Respostas ao pedido de esclarecimento

EDITAL ATO CONVOCATÓRIO 020/2020

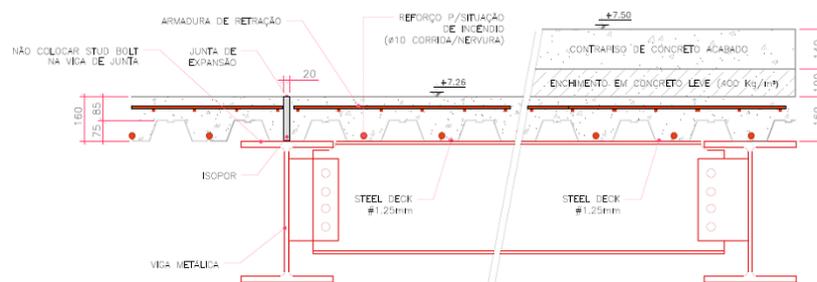
Existe nas planilhas o item Pedras (Soleiras/Peitoris/Bancadas) e nos subitens foram consideradas as soleiras de granito e as bancadas de pedra. Não foram considerados os peitoris de granito necessários para o acabamento sob os caixilhos principalmente das fachadas com a principal função de vedação, acabamento e elemento para formação de pingadeira. Onde serão remuneradas essas peças?

RESPOSTA: Deve-se considerar conforme descrito no memorial descritivo DI-00402-PE-AR-MD-0001_01, ITEM 5.7.4.1:

“A CONTRATADA DEVE VERIFICAR E ANALISAR AS TIPOLOGIAS DOS CAIXILHOS CONFORME PROJETO ANEXO. DEVERÁ SER EXECUTADA VERGA SOBRE A ABERTURA, CONFORME ORIENTAÇÃO DO PROJETO DE CIVIL, ALÉM DA INSTALAÇÃO DO PEITORIL, CONFORME INDICADO EM PROJETO. AS JANELAS DEVERÃO SER PERFEITAMENTE ESTANQUES, DEVERÁ SER FEITO UM FECHAMENTO ADEQUADO, BEM COMO APLICAÇÃO DE SILICONE ASSÉPTICO INTERNA E EXTERNAMENTE. DE MODO A GARANTIR O ISOLAMENTO COMPLETO ENTRE JANELA E VISOR. A SOLUÇÃO ESCOLHIDA DEVERÁ SER APRESENTADA NO DETALHAMENTO DA CONTRATADA PARA EXECUÇÃO DO PROJETO.”

As folhas de acabametno e detalhamentos também deverão ser consultadas DI-00402-PE-AR-1400-0001_01, DI-00402-PE-AR-1401-0001_01 E DI-00402-PE-AR-5000-0001_02.

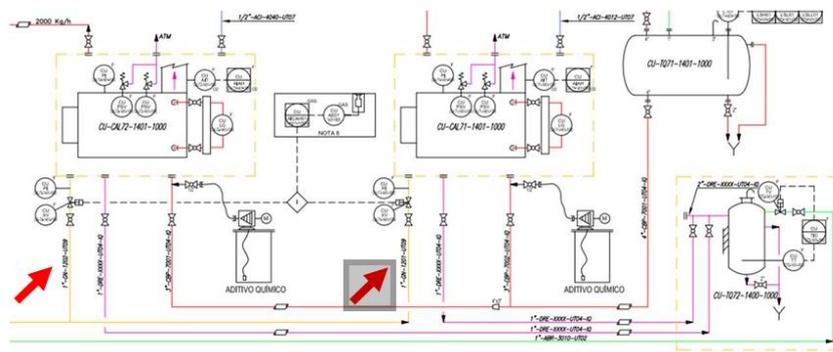
Na planilha DI-00402-PE-AR-LM-0001_01 – Prédio 402 Biotério, não consta escada marinho para acesso à passarela metálica de serviços conforme projeto folha 2000 – cortes. Como devemos proceder?

RESPOSTA: Os serviços serão remunerados dentro do fornecimento em montagem de estrutura metálica, considerar por peso desses elementos.
